RESOLUCIÓN GERENCIAL REGIONAL DE INFRAESTRUCTURA

N° 042 -2026-G.R.-JUNÍN/GRI

Que, el Gobierno Regional Junín y el CONSORCIO DEL CENTRO, con fecha 03 de diciembre del 2024, suscribieron el Contrato N°361-2024/GRJ/ORAF, para la ejecución de la obra: "MEJORAMIENTO DEL CIRCUITO VIAL CHUPACA - SICAYA - VICSO - ACO - MITO, L = 22+044 KM - PROVINCIAS DE CHUPACA, HUANCAYO, CONCEPCIÓN - JUNÍN", con CUI N° 2094853, por el monto contractual de S/ 35,697,710.74 (Treinta y Cinco Millones Seiscientos Noventa y Siete Mil Setecientos Diez con 74/100 soles), y un plazo contractual de (300) Días Calendario;

Que, con Informe Técnico N° 225-2026-GRJ/GRI/SGSLO, con fecha de recepción 28 de enero de 2026, el Sub Gerente de Supervisión y Liquidación de Obras, en referencia a la Carta N° 45-2026-MADL, y al Informe N° 012-2026-MADL; declara IMPROCEDENTE la ampliación de plazo N° 05 por 12 días calendario, determinando lo siguiente:

Fuente: INFORME N°085-2025/CFES-R0-SOLICITUD, (sic) CUANTIFICACIÓN Y SUSTENTO DE LA AMPLIACIÓN DE PLAZO N°05.

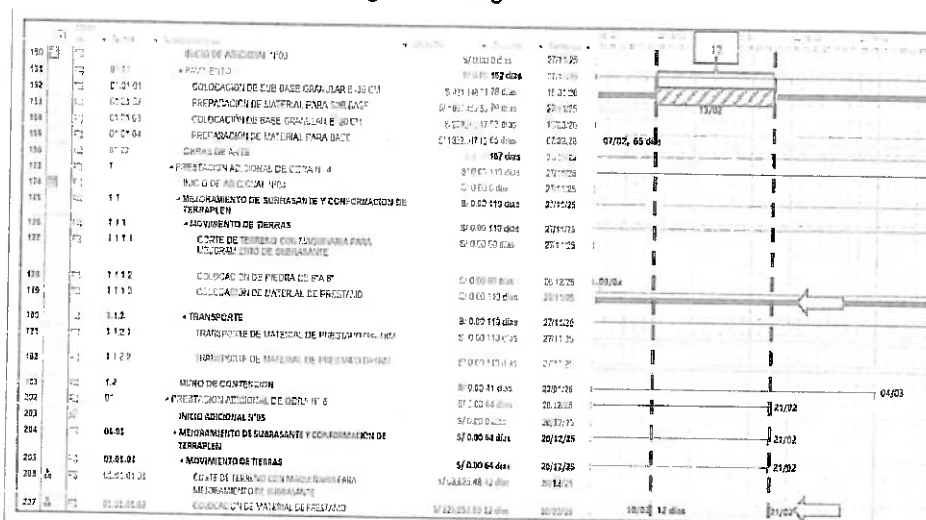
Del análisis planteado por el contratista señala lo siguiente "...se puede identificar que existen 3 partidas de colocación de material de préstamo en paralelo las cuales, al proporcionar los recursos y al realizar la programación de actividades se tienen que tomar en cuenta que los recursos de colocación de material de préstamo deben de tener como máximos dos frentes de trabajo, esto en relación de los equipos mínimos.", esto se puede evidenciar en la siguiente imagen:

En ese contexto, la partida "Colocación de Material de Préstamo", correspondiente a la Prestación Adicional de Obra N°05, destinada al mejoramiento de la subrasante en puntos específicos debidamente identificados y sustentados en el expediente técnico del referido adicional, puede ser ejecutada en paralelo con las partidas de colocación correspondientes a los Adicionales de Obra N°03 y N°04, toda vez que no existe una restricción técnica que condicione su ejecución al desarrollo previo de otras actividades, siendo la única limitante identificada la disponibilidad de recursos operativos, particularmente maquinaria, la cual puede ser subsanada conforme a lo establecido en las Bases Integradas y el Contrato.

- **Sobre la programación del Adicional de Obra N°05:**
Las actividades vinculadas al mejoramiento de subrasante mediante la colocación de material de préstamo **no presentan dependencia técnica que las incorpore a la ruta crítica**, por lo que pueden ejecutarse en paralelo a otras partidas, siempre que se optimicen los recursos.
